**INFORME DE HITO DE CONTROL
N°058-2021-OCI/5303-SCC**

**EJECUCIÓN DE LA OBRA ETAPA II “MEJORAMIENTO Y
AMPLIACIÓN DEL SISTEMA INTEGRAL DE AGUA POTABLE
Y SANEAMIENTO EN LAS LOCALIDADES DE COATA,
SUCASCO Y ALMOZANCHE, DISTRITO DE COATA-PUNO-
PUNO” CUI 2188775**

HITO DE CONTROL N° 2 – EJECUCIÓN DE OBRA

Imagen n.º 1

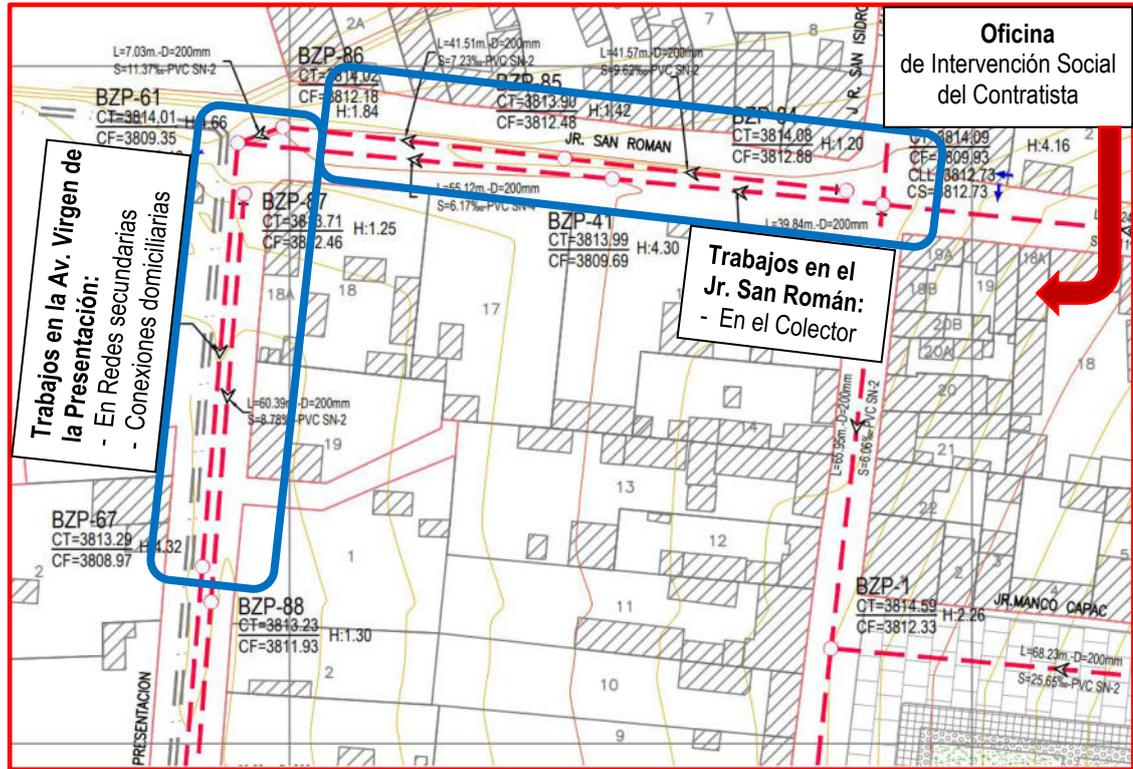
- En frentes de trabajo, relacionados al sistema de alcantarillado de la localidad de Coata (Colectores, redes secundarias y conexiones domiciliarias).

Frentes de trabajo en la localidad de Coata, sin equipo de lavado de manos móvil

Imagen n.º 2

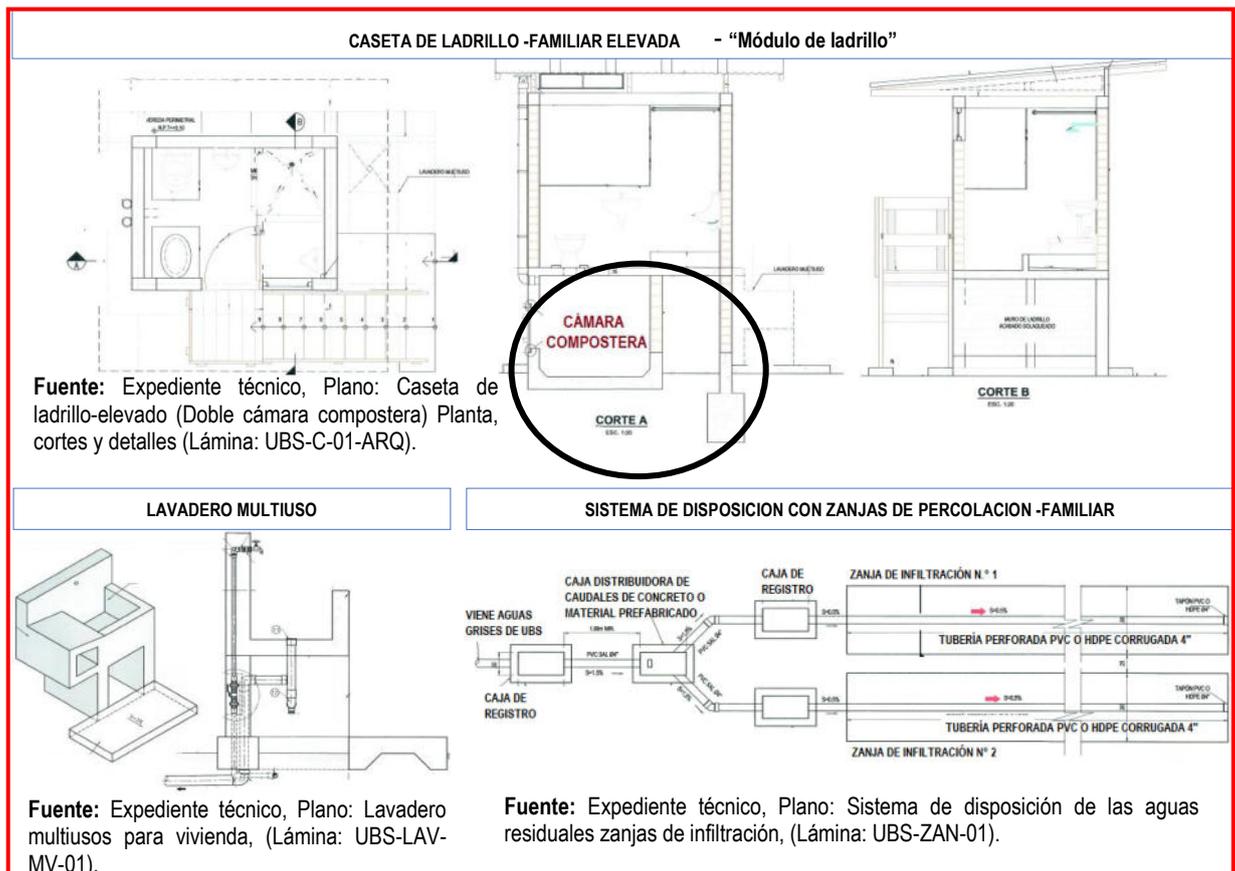
Durante la inspección física realizada a la obra durante los días 13 al 15 de julio de 2021¹⁴, la Comisión de Control verificó que de las 109 Unidades Básicas de Saneamiento (UBS) comprendidas en la comunidad campesina de Llucó, solo 2 unidades se encuentran ejecutadas en el componente de caseta de ladrillo-familiar elevada, en adelante “Módulo de ladrillo” hasta el nivel de cámaras composteras, pese a que desde la primera inspección física a la obra por parte de la comisión de control del 25 al 27 de mayo de 2021¹⁵, se evidenciaba trabajos de excavación. A fin de ilustrar los componentes de la UBS, se muestra la siguiente imagen.

Foto n.º 12

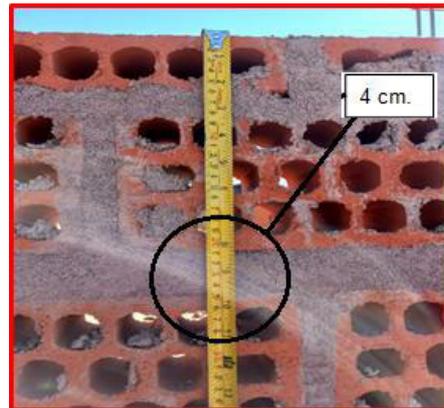
Además, los ladrillos del muro intermedio que divide las composteras, se encuentran dispuestos verticalmente y con un espesor de la junta de mortero de alrededor de los 4 cm, incumpliendo lo establecido en el plano del expediente técnico: “Estructura: caseta en material de ladrillo cimentación y refuerzo planta y detalles” (Lámina: UBS-C-01-E), que señala en el cuadro de especificaciones técnicas “...espesor de la junta 1 cm”.

Detalle de medida de la junta de mortero en el muro intermedio

Imagen n.º 3

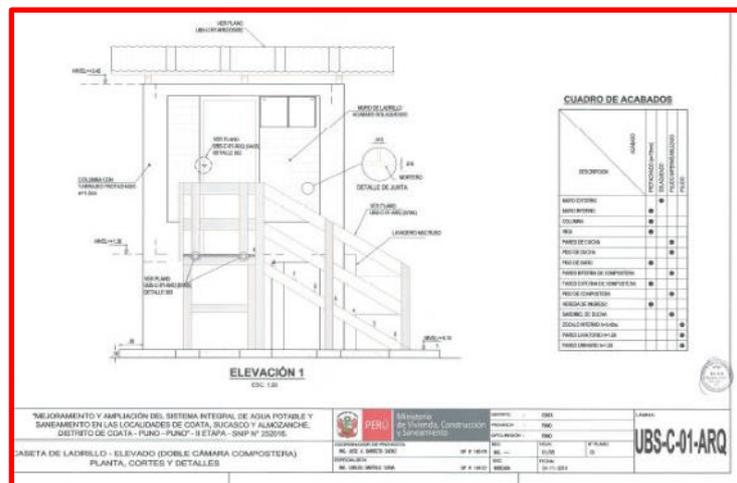
Asimismo, los planos del expediente técnico indican la instalación de una escalera de madera la cual se puede apreciar en el detalle del plano UBS-C-01-ARQ, siguiente:

Descripción: Detalle del plano UBS-C-01-ARQ (01/05).

Mediante carta n.° 258-2021-ATINSAC/SO de 21 de junio de 2021, la Supervisión elevó al PNSU la solicitud de cambio de material de las escaleras de madera, viguetas, correas y ventana de madera por metálica, dando su opinión favorable a dicho cambio²⁴ y solicitando que el proyectista emita su pronunciamiento respecto a este tema. En la mencionada carta no se evidencia un informe técnico-económico que permita verificar el análisis de la citada solicitud, determinando si se trata de una mejora o una modificación que resulta necesaria para cumplir el objetivo.

La situación descrita, evidencia que la solicitud de cambio de material de las escaleras, viguetas de techos y correas, y ventanas de madera a material metálico, no contiene el sustento técnico-económico y legal por parte de la Supervisión; y, al no contarse con respuesta de la Entidad sobre este cambio, podría generar retrasos en la ejecución de dichos trabajos, afectando el plazo de ejecución de la obra e incremento del costo de la misma.

Foto n.º 8

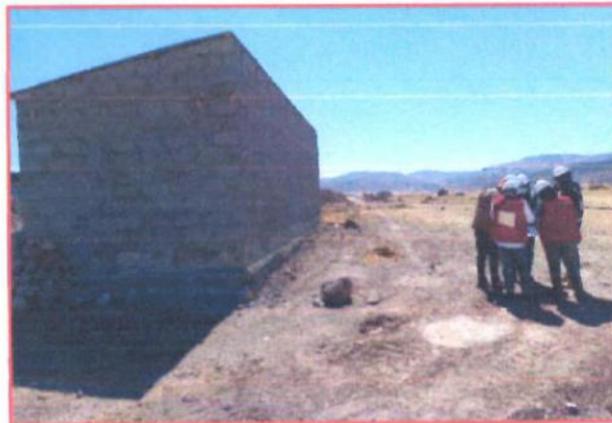
A la fecha se pudo advertir que el tramo entre dos buzones (BZP37 al BZP25), ubicados en Almozanche aún no se puede instalar el colector y la red de impulsión de agua por terrenos que son de terceros.

Vista de la zona de ubicación del tramo no instalado

Foto n.º 13

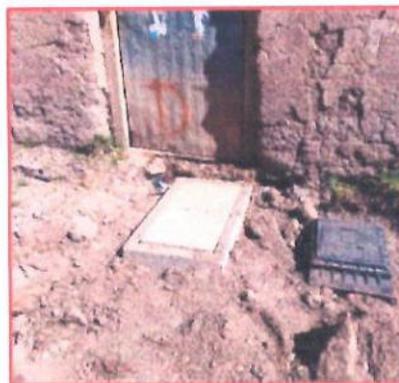
También se pudo verificar en el jr. Puno (altura del jr. San Román con jr. Puno) que el nivel de tapa de registro de desagüe superior es superior al nivel de la caja que la alberga.

Vista de la caja de registro de desagüe con la conexión de agua potable

Foto n.º 14

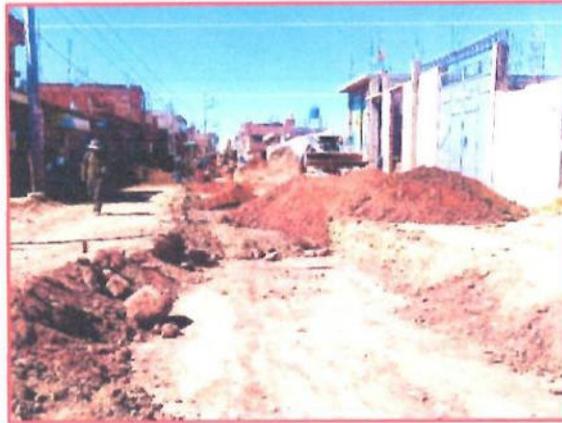
Asimismo, no se cuenta con las mallas de seguridad que limiten el acceso de peatones a zonas de trabajo con maquinaria pesada y con excavaciones profundas (altura del jr. San Isidro), en donde se verifica la falta de presencia de un vigia.

Vista de la calle donde se ejecutan trabajos de relleno.

Foto n.º 23

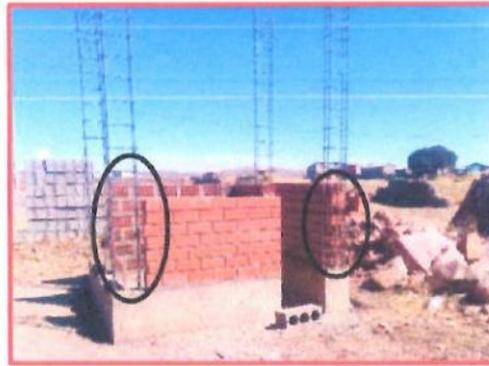
También se advierte que en los lotes n.º14 y 16, no se está considerando la unión tipo endentada, entre columna y muro de ladrillo, tal como se indica en el plano de los módulos UBS-C-01-E⁵.

Detalle de falta de dentado en el módulo de ladrillo de la UBS del lote n.º 14

Foto n.º 25

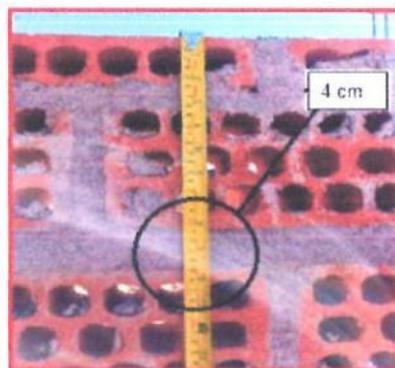
También se pudo verificar que, en cuanto al espesor del mortero para el asentado de muro de ladrillo, en los lotes n.º 14 y 16, estos poseen un espesor de junta mayor a 1 cm.

Detalle de medida de la junta de mortero en el tabique intermedio
